Inf. N.º 22662/2024 -JC
Data 29/4/2024
Proc. 25/2022/12/0
Reg. 25/2023/65714

ASSUNTO: LICENÇA ADMINISTRATIVA DE ALTERAÇÃO DO ALVARÁ DE LOTEAMENTO N.º 3/2017
- NOVOS ELEMENTOS
REQUERENTE: PARALELO & OBLÍQUO, LDA.
LOCAL: SÍTIO DO CERRO DA FORÇA OU FALFEIRA, SÃO GONÇALO DE LAGOS

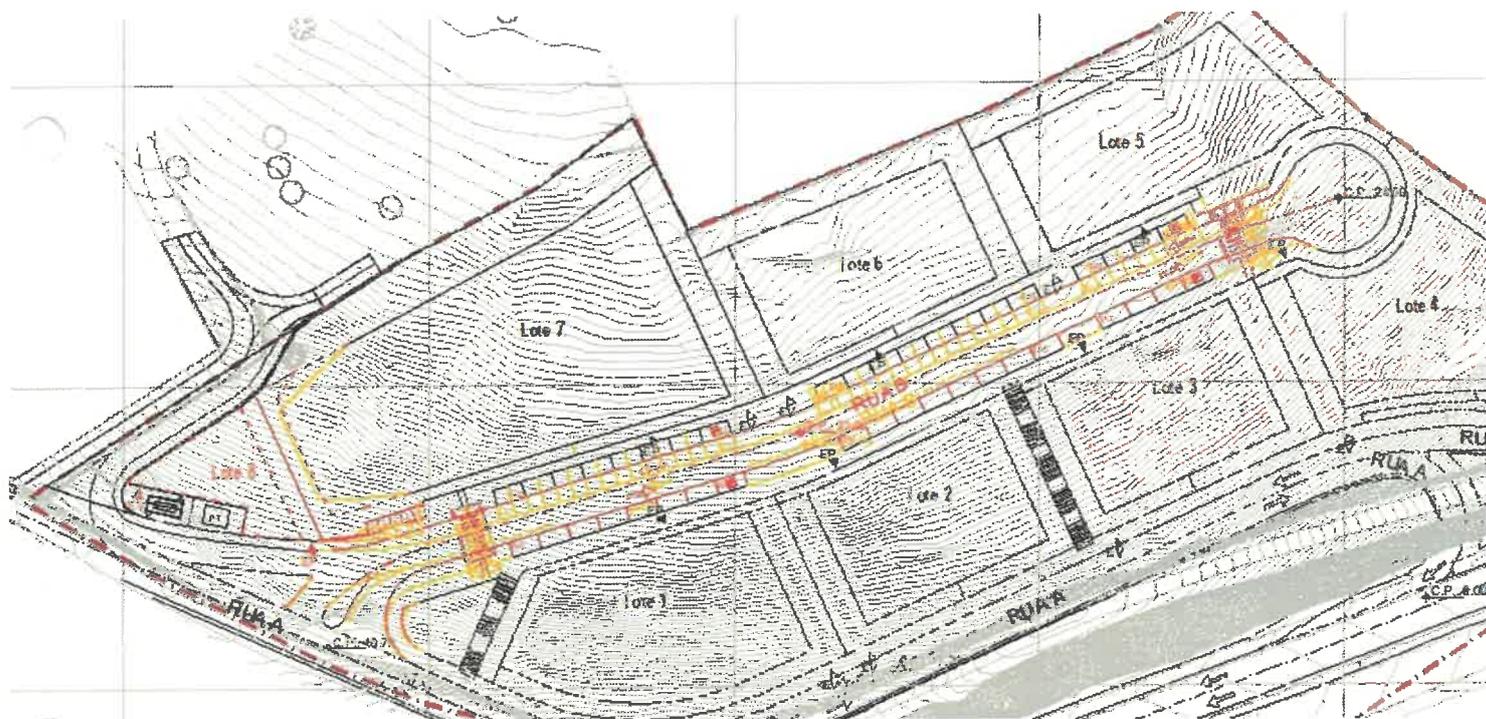
- Redução da cota de soleira do lote 7, passando de 27,50 m para 26,50 m a 23,10 m;
- Para uma leitura mais direta das alterações propostas apresentamos um extrato da planta síntese com a representação das alterações propostas:

- As alterações propostas não representam qualquer aumento dos parâmetros urbanísticos relativos à edificabilidade já prevista no alvará de loteamento, nem põem em causa a inserção urbanística e paisagística do mesmo nem as disposições do PU de Lagos;
- A constituição de mais um lote destinado exclusivamente ao uso de piscina e respetivo apoio (com 50 m²), conforme já referido não implica qualquer aumento

- c) Ainda em relação ao lote 7, atendendo aos vários cortes esquemáticos que constam no processo, consideramos que o modelo de implantação da edificação prevista apresenta uma clara redução do impacto visual do mesmo, em relação à solução em vigor, contribuindo também para esta situação a redução das cotas de soleira e do número de fogos;
